Dirección Regional de Coclé
Sección de Evaluación de Impacto Ambiental

Penonomé, 26 de Mayo de 2025.
DRCC-627-2025

INFORME TÉCNICO
SOSH- 186 -2025

Referente a la nota de solicitud de inspección del proyecto BUENAVENTURA OESTE FASE 3, cuyo promotor es HACIENDA SANTA MÓNICA, corregimiento de El Chirú, distrito de Antón, provincia de Coclé.

Resultados #1:

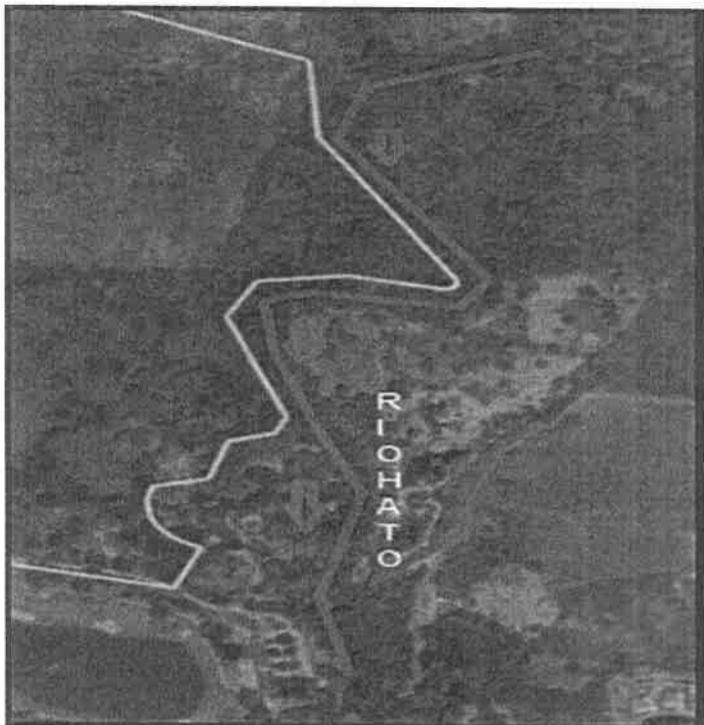
Vista del recorrido del estimado del canal, en la zona que se desarrollara el proyecto, en conjunción con los lagos artificiales a futuro.

Resultado #2

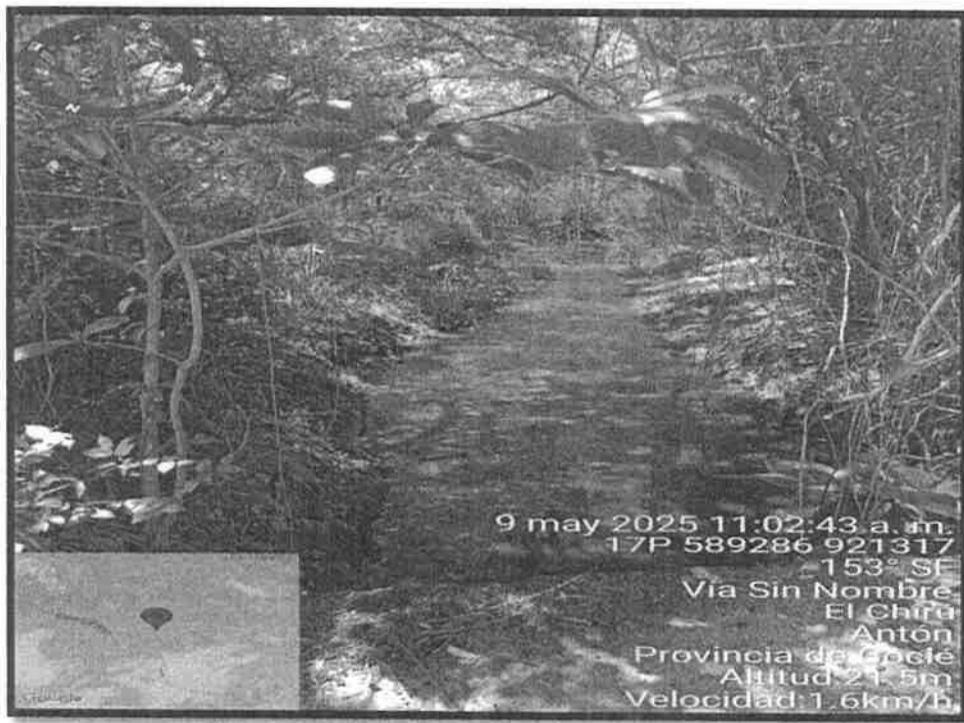
La colindancia al **este** en esta imagen, se identifica es el río Hato, del cual se mantiene retirado según la proyección, a lo largo del desarrollo propuesto, por ende es la zona más boscosa en la galería que bordea a la fuente.

Resultado #3

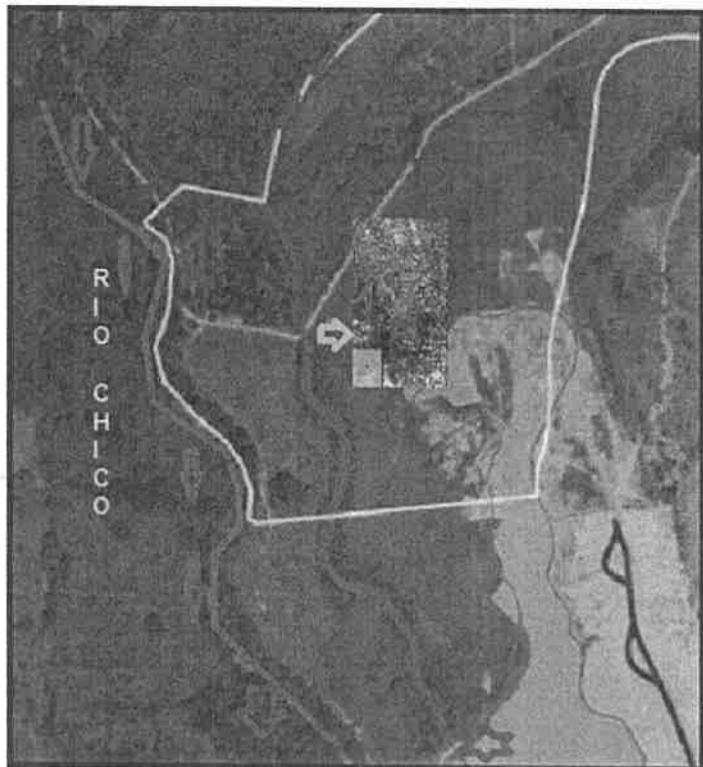
Actualmente se observa agua fluyendo siendo esta la fuente (Quebrada Sin Nombre) que contornea el lado oeste del proyecto en una distancia aproximada de 2 kilómetros.

Río Hato

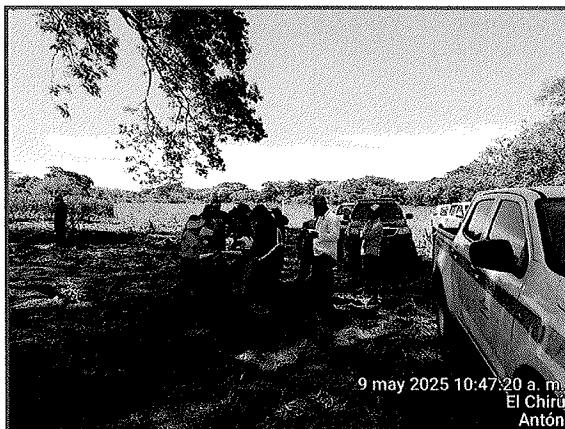
El río Hato bordea a lo largo de una franja de 895 metros el polígono del proyecto por el lado Noreste, y otro corto tramo de 140 metros del río Chico, surcan tangencialmente el perímetro Suroeste del desarrollo.
